ED-MONITOR-116C

产品变更通知

by EDA Technology Co., Ltd

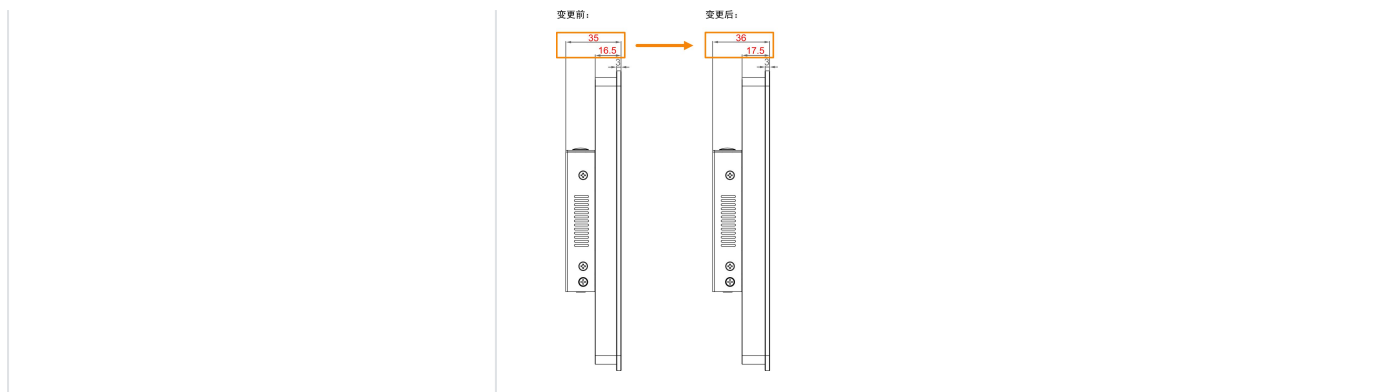
产品结构升级

变更点	说明
LCD屏框厚度增加1mm	对LCD屏框结构进行了优化设计，以预留更充裕的内部走线空间。 - LCD屏框厚度：由16.5mm调整为17.5mm。 - 产品总厚度：由35mm相应调整为36mm。
